中型トラックの電気装置のリコールについて

平成 25年8月6日

リコール届出番号3203

改善箇所説明図

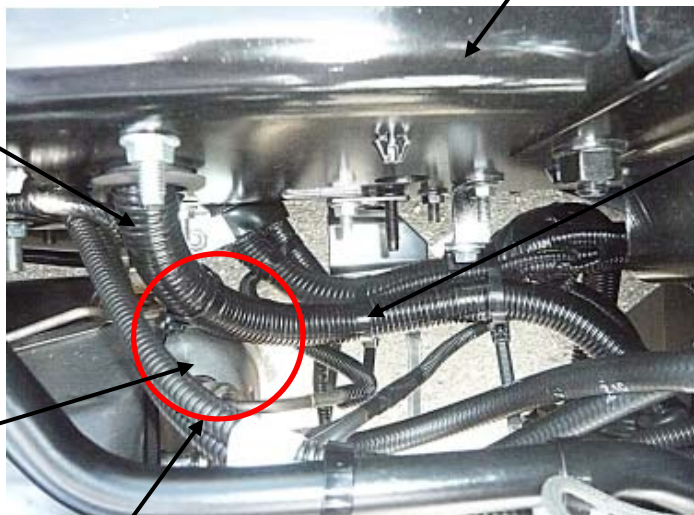
基準不適合発生箇所

スタータケーブルを固定するための結束バンド取付作業が不適切なため、スタータケーブルとUDPC（ディーゼル微粒子除去装置）の排気温度センサー部のマフラーカバーの隙間が少なくなるものがある。そのため、そのままの状態で使用を続けると、当該ケーブルの外装コルゲートチューブがマフラーカバーと干渉することで溶損し、最悪の場合、スタータケーブルの被覆が溶損し短絡するため、エンジンの始動ができなくなるおそれがある。

改善の内容

全車両、スタータケーブルの結束バンド位置を点検し、不適切な場合には正規位置に修正するとともに、マフラーカバーとの隙間を確保するための結束バンドを追加する。また、コルゲートチューブに溶損がある場合は、新品のコルゲートチューブで修理し、スタータケーブルの被覆に溶損がある場合には、新品ケーブルと交換する。

識別： スタータケーブル外装コルゲートチューブに、白色ペイントを塗布する。
